METROPOLIN SYKKIVÄ SYDÄN

HELSINGIN
KESKUSTAKIRJASTON
AVOIN KANSAINVÄLINEN
ARKKITEHTUURIKILPAILU

ARVOSTELUPÖYTÄKIRJA
29.4.2013

375 The Heartbeat of Helsinki (The Green Metropolis)

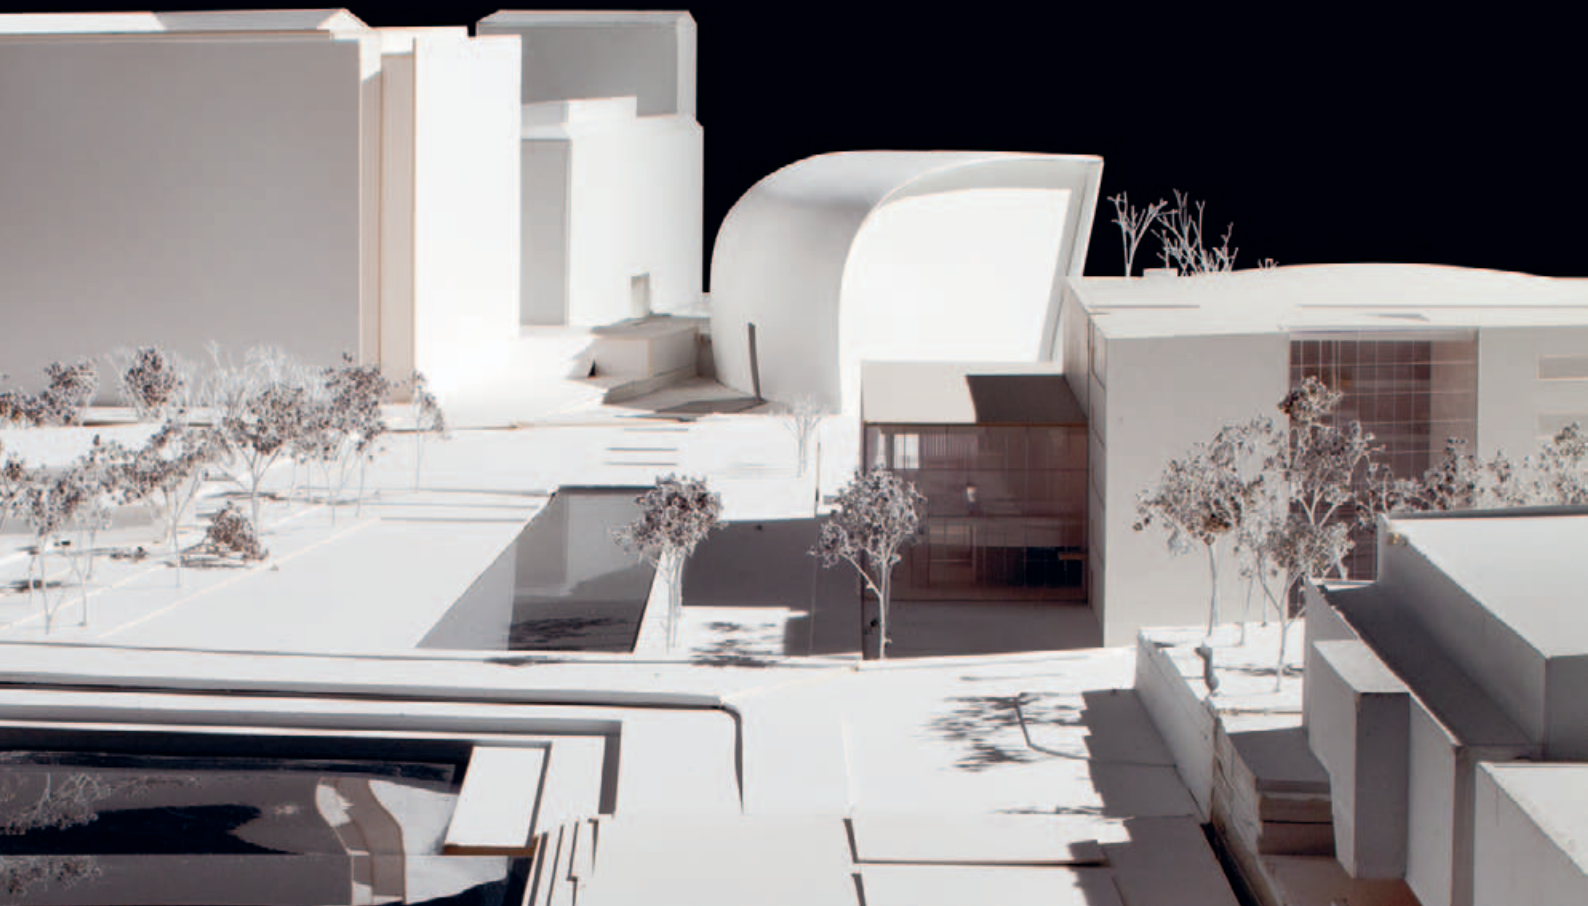
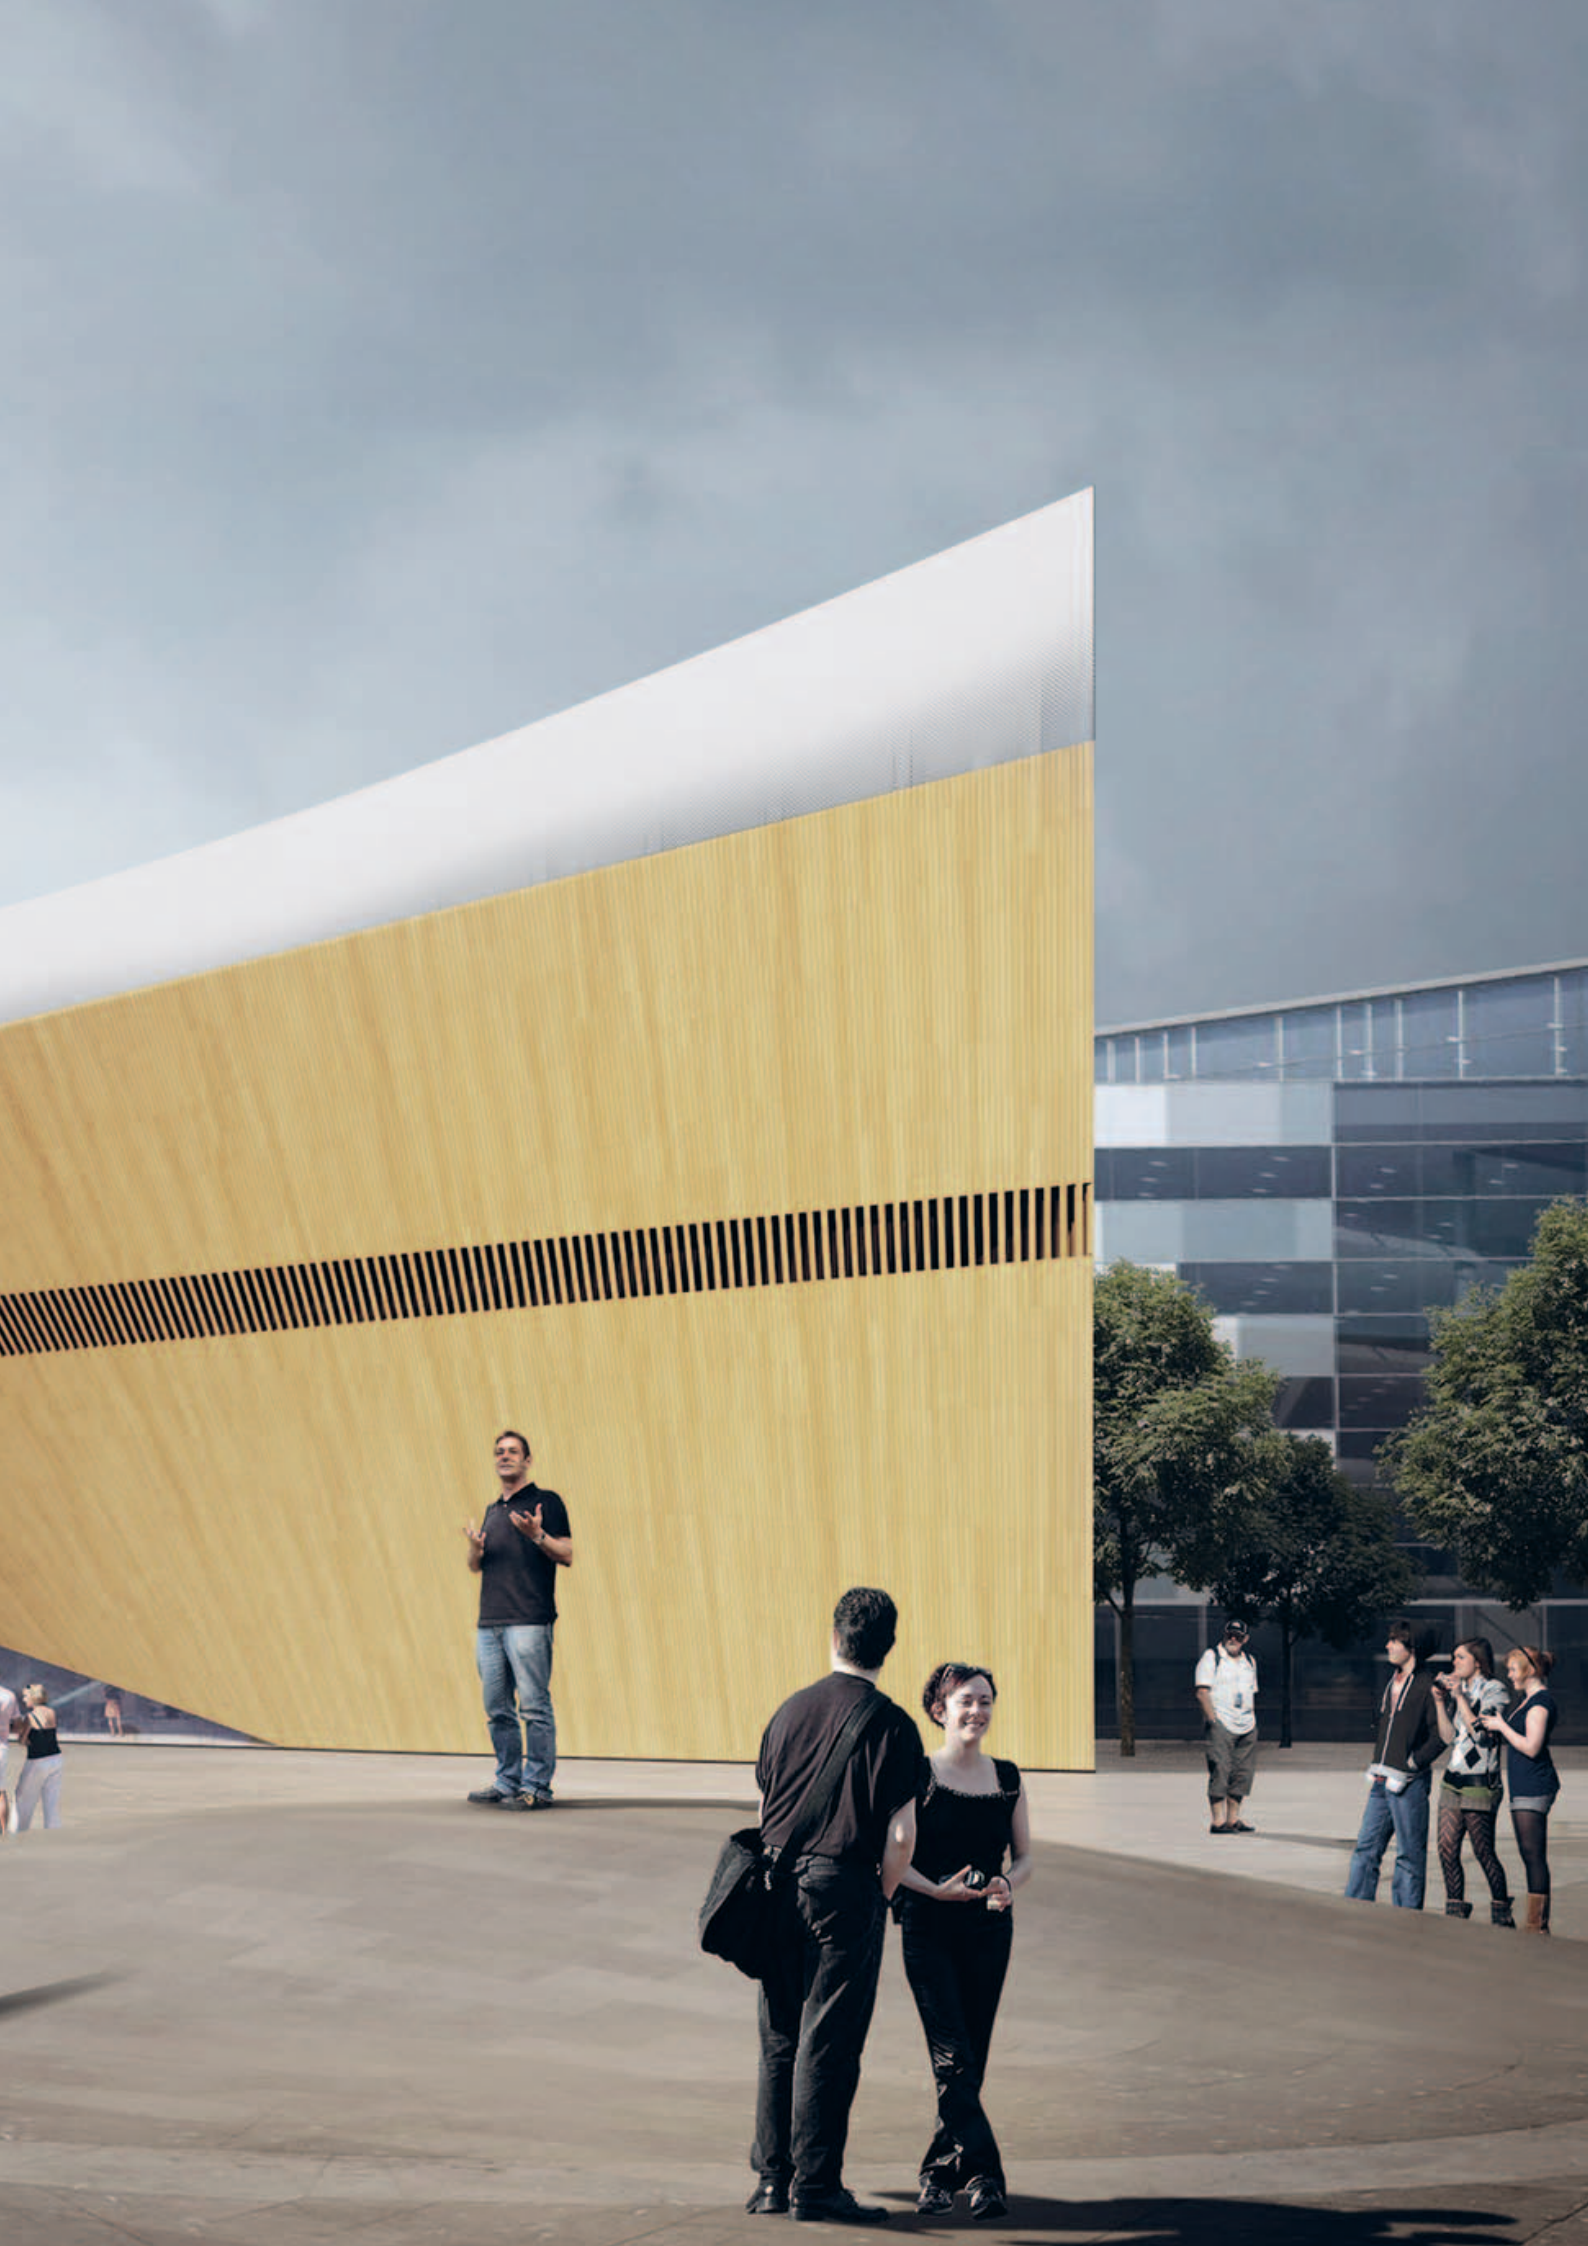
Yhtenäisen, hieman epämääräisen kokonaishahmon sisällä rakennus jakaantuu kolmeen poikittaiseen vyöhykkeeseen. Töölönlahden puoleisessa päässä on valoisa terasseina nouseva kirjastomaailma, jonka halkaisee diagonaalisesti tasolta toiselle nousevat portaat. Ne jakavat kerrokset eri kokosiin tiloihin. Päätilan akustiikan hallinta on hankalaa moninaisesta käytöstä ja suuresta tilavuudesta johtuen. Kahvilan siirtäminen sisääntuloaulaan on akustiikan kannalta parannus. Katusivun pienten apu- ja työtilalokerikkoja ei pidetty toivottavana ratkaisuna.

Rakennuksen kaupungin puoleisessa päässä ovat päällekkäin monitoimisali, elokuvateatteri ja näyttelytila. Monitoimisali sisääntulokerroksessa aukeaa hyvin aulatilaan. Elokuvateatteri sen päällä kolmannessa ja näyttelytila viidennessä kerroksessa ovat jo hankalasti tavoitettavissa. Ne jäävät myös turhan erilleen muista kirjastotiloista.

Sisääntuloaula jää täyskorkeana näiden tilaryhmien väliin. Se on ilmava, mielenkiintoinen ja siitä avautuu näkymiä muihin tiloihin. Aula ei kuitenkaan viesti, että ollaan kirjastossa. Yleisöä palvelevat toiminnot on sijoitettu sivummalle matalampiin tiloihin terassitasojen alle.

Ikkunaseinien kehittäminen on jäänyt keskeneräiseksi ja sitä voidaan näin kevytrakenteisena toteuttaa puusta. Lämmönläpäisykertoimet eivät ole määräysten mukaiset. Ehdotuksen pinta-alat ovat tavoitteen mukaiset, mutta tilavuus on suuri.

Rakennus ei ole täysin rakennuspaikalla ja uloke katusivulla on liian matala. Keskustatunnelin porras- ja kanavavaraukset puuttuvat. Ehdotuksessa on edelleen mukana maanalainen kauppagalleriakeskus, joka jo ensimmäisessä vaiheessa todettiin mahdottomaksi.

Tilallisesti mielenkiintoinen ja ansiokas ehdotus, jonka jatkokehittäminen ei ole täysin onnistunut kaupunkikuvan ja toiminnallisuuden osalta.
